0007 Service Information technique

Concerne :	61-27005-30
Fabricant :	Mercedes Benz
Type :	Moteur 6 cylindres série OM 603
Code moteur:	OM 603.912/913/931/960/961/963

**Renforcements métalliques du joint de culasse
Mercedes Benz OM 603
61-27005-30 / -40 / -50**

Illustration 1_Ancienne version sans renforcements

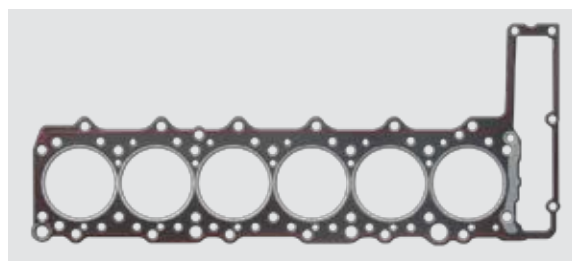
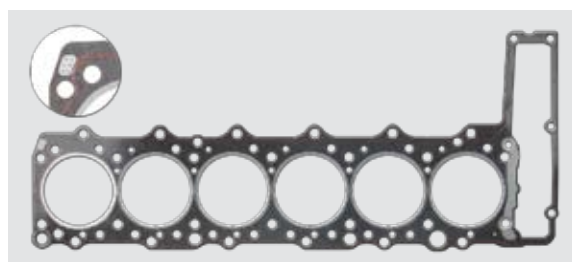
Le joint de culasse référence 61-27005-30 a été remplacé par la référence 61-27005-40. Ce nouveau modèle bénéficie de renforcements métalliques permettant d'améliorer la durabilité des moteurs à hautes performances.

OES 603 016 32 20 et OES 603 016 34 20 correspondent à :
REINZ 61-27005-40
Épaisseur 1,75 mm Alésage Ø 88,5 mm

OES 603 016 33 20 et OES 603 016 35 20 correspondent à :
REINZ 61-27005-50
Épaisseur 2,00 mm Alésage Ø 88,5 mm
